PAKIET (NR)	PYTANIE (NR)	TREŚĆ PYTANIA	ODPOWIEDŹ ZAMAWIAJĄCEGO
2	2	2. Brak jest w dokumentacji przetargowej rysunku „Szczegół wykonania krawężnika”, prosimy o udostępnienie.	Szczegół krawężnika znajduje się na rysunkach PW-8N, P-05N, P-14N oraz P-03Z, P-04Z
	4	4. Brak jest opisanej frakcji podbudowy dla boiska do piłki nożnej z bieżnią, boiska wielofunkcyjnego, boiska do tenisa ziemnego. Prosimy o uzupełnienie tej informacji.	Uzupełniono na rysunkach P-03Z, P-04Z, PW-23, PW-4Z oraz P-05N, P-14N
4	1	1. Prosimy o wskazanie parametrów: grubość i współczynnik lambda; styropianu i wełny elewacyjnych, które należy przyjąć do kalkulacji: a.- dane z opisu projektu budowlanego : „Sz01 – styropian grafitowy [20cm]/ wełna mineralna [20cm]” b.- dane z opisu projektu wykonawczego: c.opis 1: „[Sz01] ściana zewnętrzna – styropian grafitowy λ min.=0,037 [30cm] / wełna mineralna λ min.=0,037 [gr. 20cm w miejscach ppoż] / polistyren ekstrudowany λ min.=0,022 [15cm ocieplenie w miejscach montażu rynien spustowych elewacyjnych] „ d.opis 2: „Styropian lub wełna 20 cm (min λ = 0,036)” e.- dane z STWIORB: Styropian grafitowy – ocieplenie ścian zewnętrznych, λ = 0,031 W/(m*K), Wełna mineralna – ocieplenie

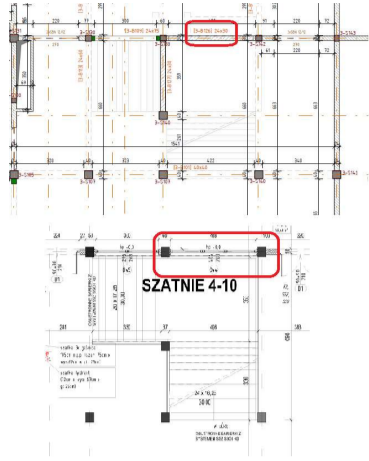
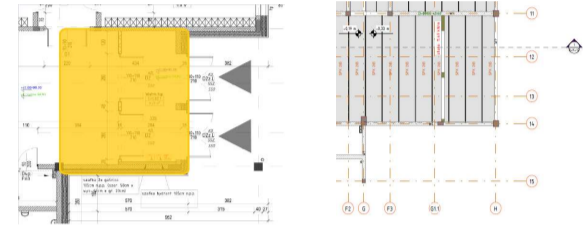
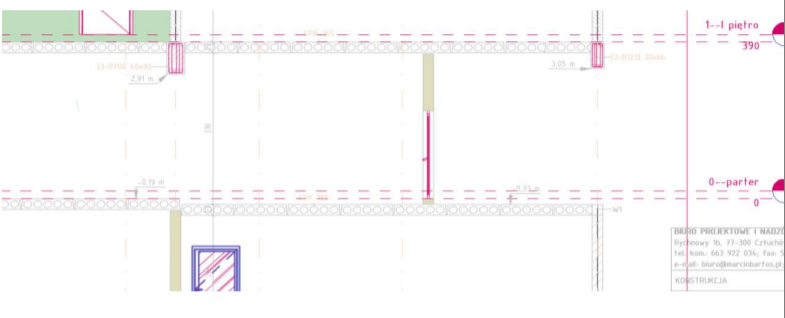
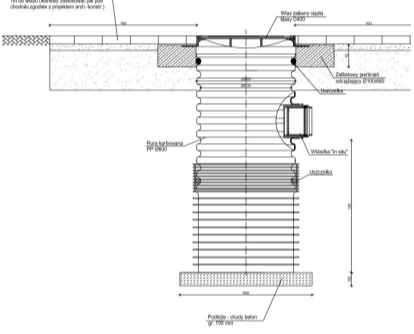
3	Prosimy o informację, czy na gruncie rodzimym pod tereny zielone ma być ułożona geowłóknina o gramaturze 300g/m2 (rys. PW-3 i PW-4). Brak takich pozycji w przedmiarze.	Pod pod tereny zielone nie stosujemy geowłókniny. W miejscach występowania geokraty jako ciągów komunikacyjnych lub parkingów należy zastosować geowłókninę.
4	Jaka ma być grubość warstwy ziemi urodzajnej na ternach zielonych. W przedmiarze występuję 10 cm, a na przekrojach PZT (rys. PW-3 i PW-4) że 50 cm.	Minimalna grubość to 10cm
5	Jeżeli grubość warstwy ziemi urodzajnej na ternach zielonych ma mieć 50 cm, czy Zamawiający dopuszcza wykorzystanie do tego celu istniejącej na terenie ziemi urodzajnej.	W przypadku wykorzystania istniejącej na terenie ziemi urodzajnej (po jej oczyszczeniu) należy wykonać grubość min 20cm
6	Na przekrojach terenów zewnętrznych takich jak CP (ciąg pieszy), SŻ (ścieżka rowerowa) występuję 30 cm ziemi urodzajnej jako podbudowa, a w przedmiarach 30 cm podsypki piaskowej. Prosimy o potwierdzenie, że należy tutaj przyjąć 30 cm podsypki z piasku.	Wykonać podsypkę piaskową 30cm
